Vooroverleg- en inspraaknota voorontwerpbestemmingsplan 'Melkpad – Diepeweg'

1. Inleiding

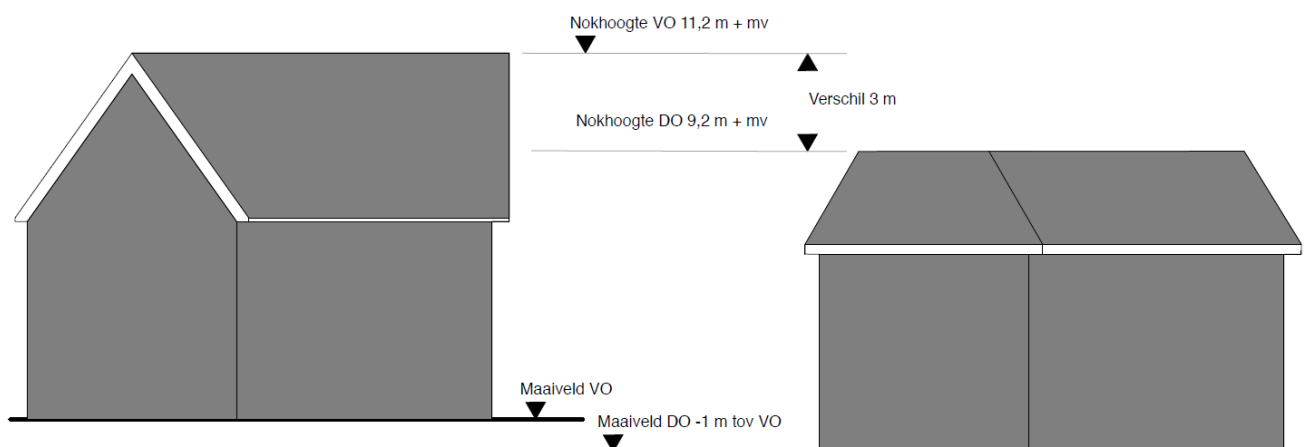
Ondertekenaars geven aan niet tegen bebouwing van het genoemde terrein te zijn, maar hebben bezwaar tegen de volumes van de bouwplannen. Reclamanten geven daarbij aan dat het plangebied 1,5 meter hoger ligt dan het terrein van hun woningen. Samenvattend vinden appellanten de te bouwen woningen te hoog en te massaal in vergelijking met de woningen aan de Diepeweg en de Gerardus Gullaan.

De initiatiefnemer heeft laten weten dat, na inmeting, het mogelijk is om het maaiveld (nog) verder te verlagen. In de regels is verwerkt welke afgraving dient plaats te vinden ten opzichte van het huidige maaiveld. Aan de zijde van de Gerardus Gullaan wordt het meeste afgegraven, richting Melkpad verminderen de afgravingen. Ten opzichte van het hoogste punt (op dit moment 8,69 meter) zal het maaiveld in de toekomstige situatie, afgerond, ongeveer 7,70 meter zijn. In bijlage a en b zijn afbeeldingen met de bestaande én nieuwe terreinhoogte opgenomen.

In een eerder stadium zijn naar aanleiding van reacties van omwonenden de kappen van de woningen aangepast. Hierdoor is geen sprake meer van een nokhoogte van 11 meter, zoals in de oorspronkelijke plannen, maar een nok van 9,5 meter.

Onderstaande afbeelding illustreert de situatie ter plaatse van het bouwvlak aan de 'achterzijde' van het plangebied (hoek Diepeweg – Gerardus Gullaan).

Bijlage b. Terreinhoogte bestaande situatie (bijlage los toegevoegd)

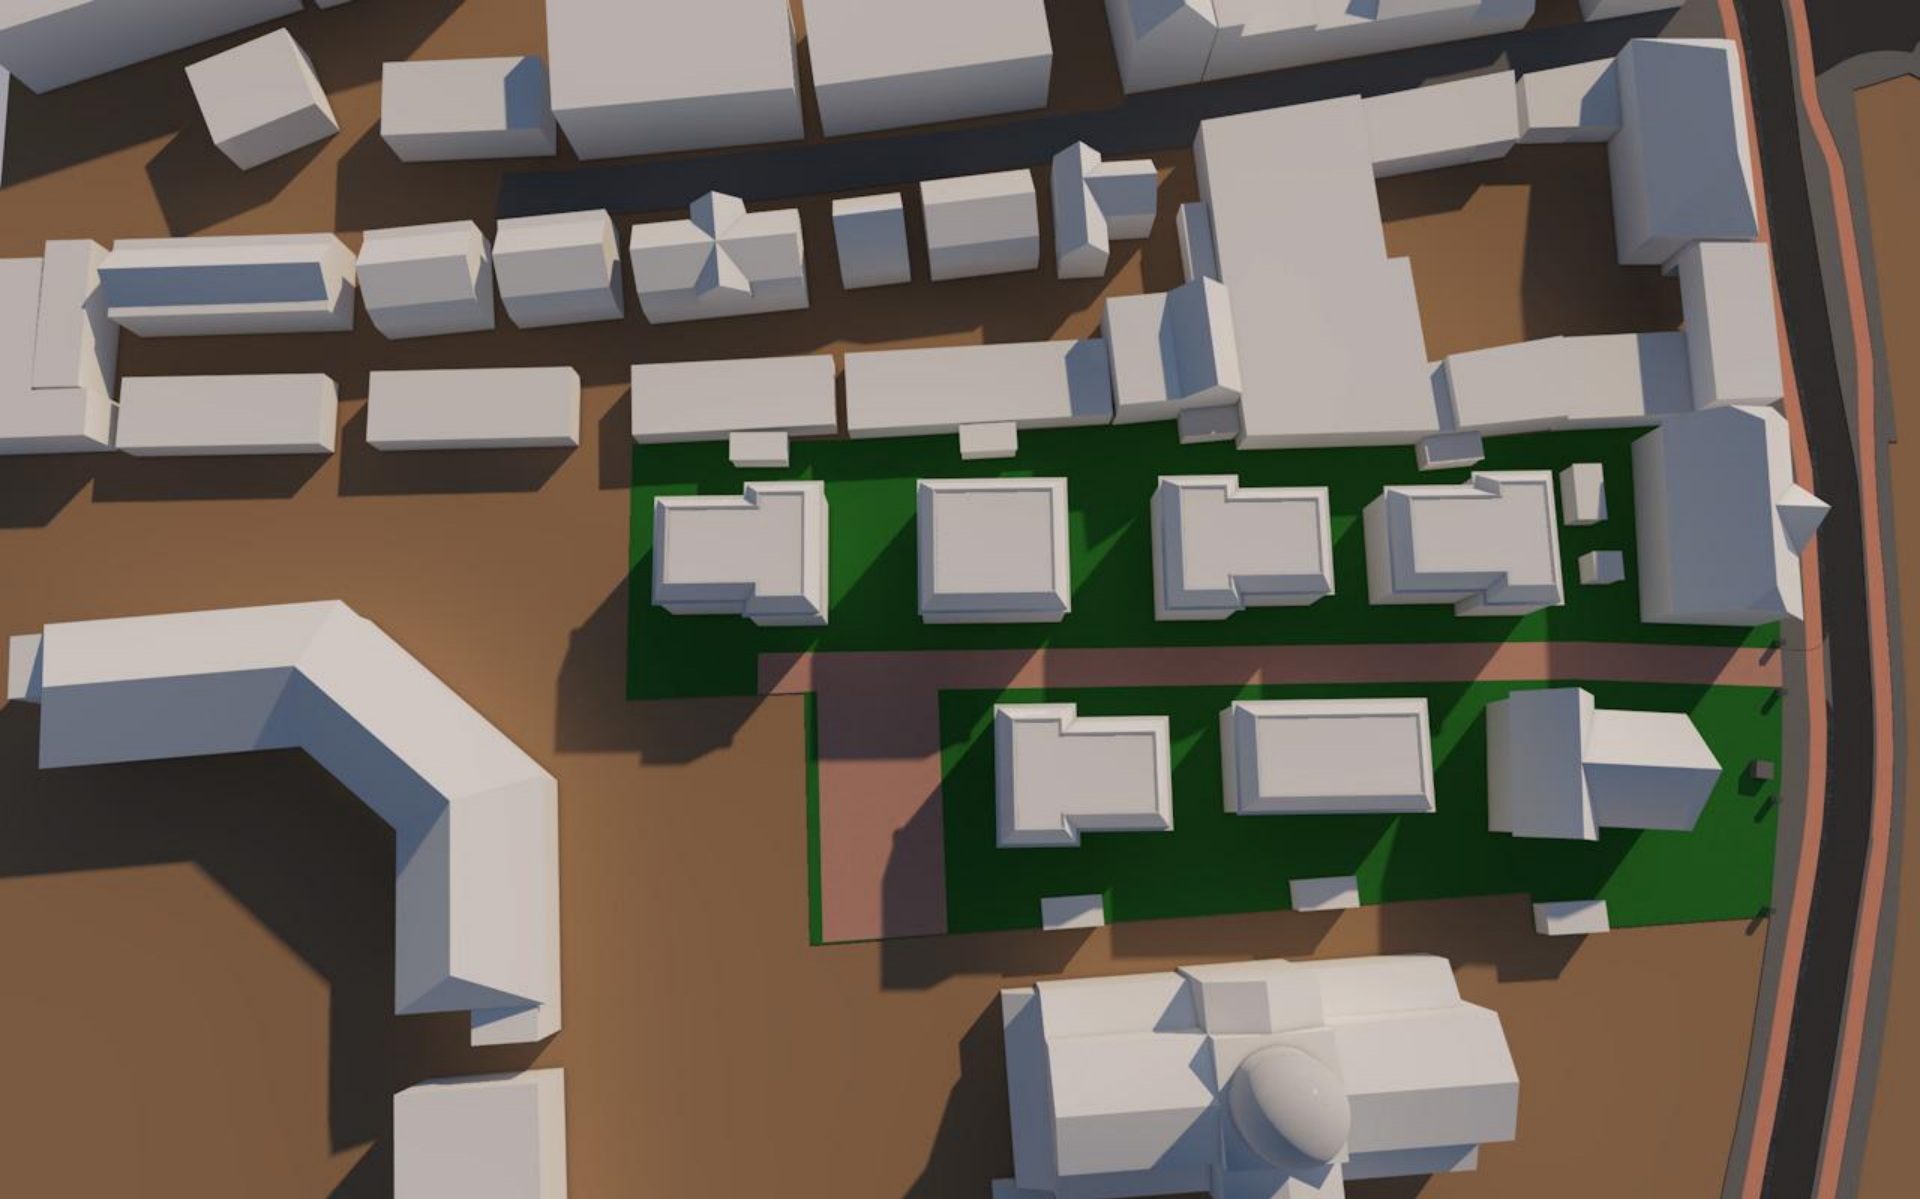
Hoeveel grond gaat er daadwerkelijk afgegraven worden?

In de regels is verwerkt welke afgraving dient plaats te vinden ten opzichte van het huidige maaiveld. Aan de zijde van de Gerrardus Gullaan wordt het meeste afgegraven, richting Melkpad verminderen de afgravingen. Ten opzichte van het hoogste punt (op dit moment 8,69 meter) zal het maaiveld in de toekomstige situatie ,afgerond, 7,70 meter zijn. Net als in de bestaande situatie loopt het maaiveld in de toekomstige situatie in de richting van het Melkpad verder geleidelijk af. Er wordt steeds minder afgegraven. Het nieuwe maaiveld zal geen plat, horizontaal vlak zijn. De maaiveldhoogtes in de huidige en toekomstige situatie zijn als bijlage a en b aan deze nota toegevoegd.
